Projektbezeichnung:	Knotenpunkte Schillerstraße/Heinrich-Heine-Straße und Schillerstraße/Schulstraße
Aufsteller:	-
Entwurfsbearbeitung:	-
Entwurfsphase/Auditphase:	Bestandsaudit
Aufstelldatum:	-
auditierte Unterlagen:	es lagen keine weiteren Unterlagen vor, die Audiotierung erfolgte auf der Grundlage einer Ortsbegehung
Ortsbesichtigung:	03.11.2021, 10:00 Uhr und 30.11.2021, 7:30 Uhr

Datum: 29.12.2021

Auditergebnis

Bild 4: „verdeckte Querungsstelle“ an der Heinrich-Heine-Straße (West)

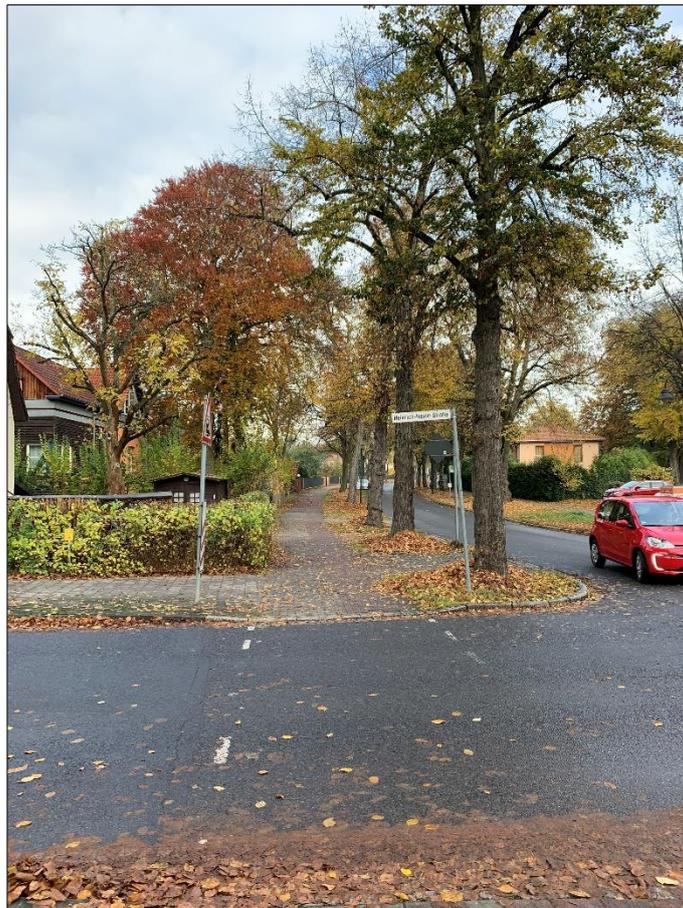
Die straßenbegleitenden Bäume verdecken die Nutzer der Nebenanlagen für die Fahrzeugführer. Insbesondere bei Dunkelheit sind die, den Gehweg in beiden Richtungen nutzenden Radfahrer für den Kfz-Verkehr erst sehr spät bzw. gar nicht zu erkennen (siehe Bild 4).
